Lima, 21 de septiembre de 2022

## **ABSOLUCIÓN DE PLIEGO DE CONSULTAS**

**UNFPA/PER/RFP/001/2022**

### **EJECUCIÓN DE OBRAS PARA REMODELACIÓN DE OFICINAS UNFPA PERU**

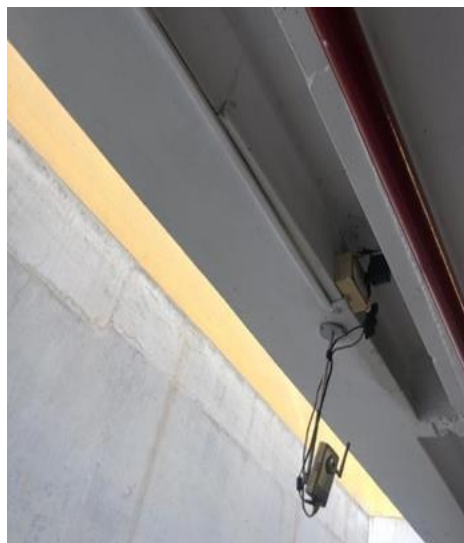
19. En los planos eléctricos plantean colocar luminarias en algunas columnas (ver fotos), para ello hay que picar y empotrar la tubería respectiva (siempre que no compliquen el acero de refuerzo), confirmar este procedimiento.

Se recomienda colocar un trasdosado para la instalación de la luminaria.

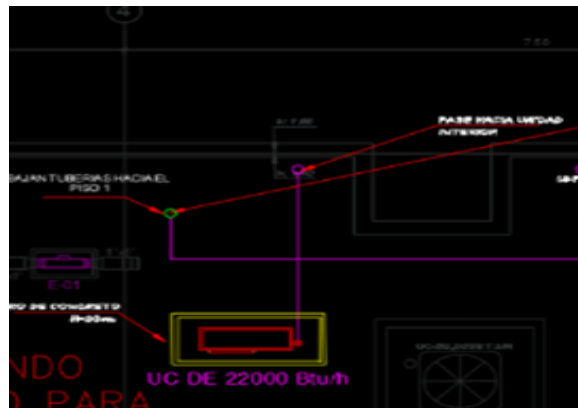
43. Sobre ARQ, CARP. ALUMINIO, Los sócalos de aluminio para pared no existen de 100mm (el más alto es de 88mm y solo se tiene disponible en aluminio anodizado mate natural)

Efectivamente, De no encontrarse en el mercado el zócalo de aluminio de 100mm, este podrá ser reemplazado por zócalos de aluminio de 88mm, sin embargo, para mantener la estética del diseño, es preferible que este se pinte negro mate.

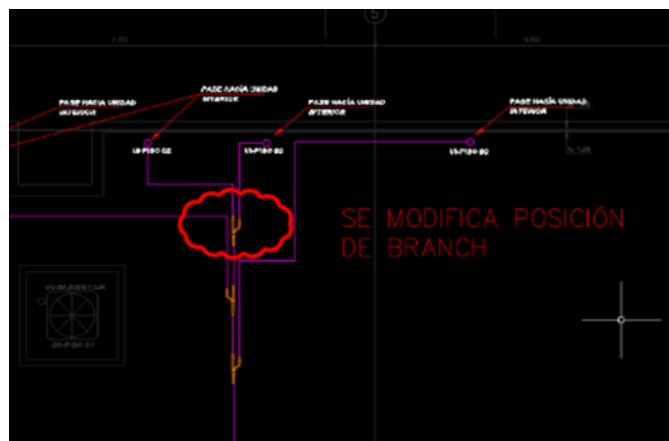
45. Sobre HVAC, PLANOS MECANICOS, En la azotea se ha agregado un Split decorativo de 22,000 BTU/h para el Cuarto de DATA. Confirmar.

Efectivamente, se ha incorporado.

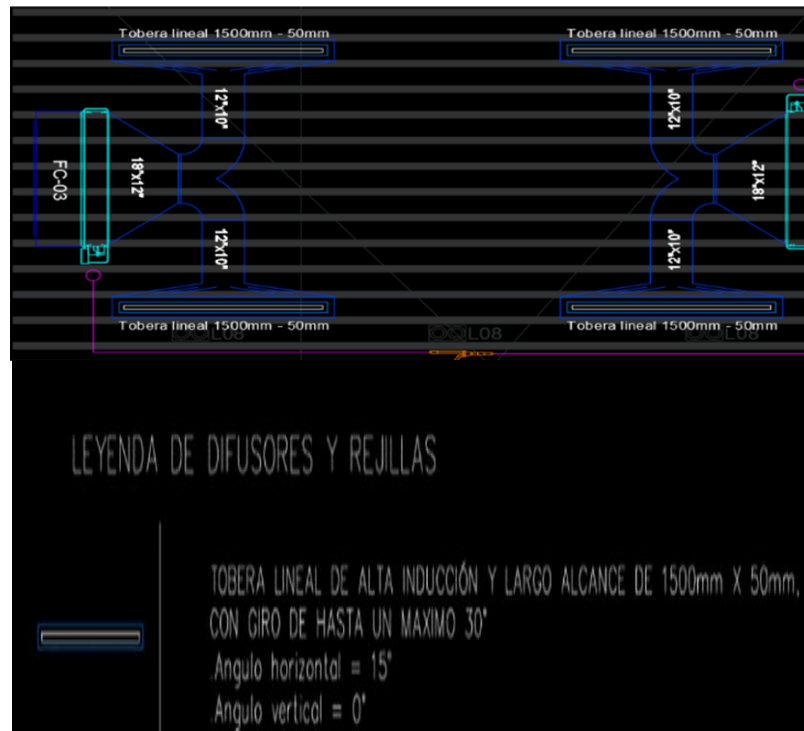
47. Sobre HVAC, PLANOS MECANICOS, En la azotea se han retirado del proyecto 03 extractores axiales nuevos para los baños, ya que actualmente ya cuentan con extractores existentes. Confirmar.

Efectivamente, se retiran.

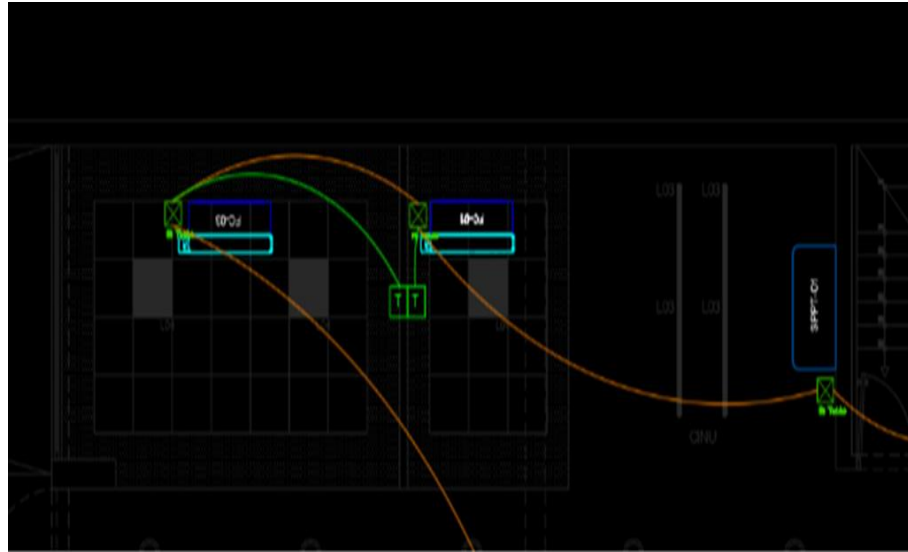
49. Sobre HVAC, PLANOS MECANICOS, ¿Las toberas pueden ser de fabricación nacional? Confirmar.

Se confirma fabricación nacional.
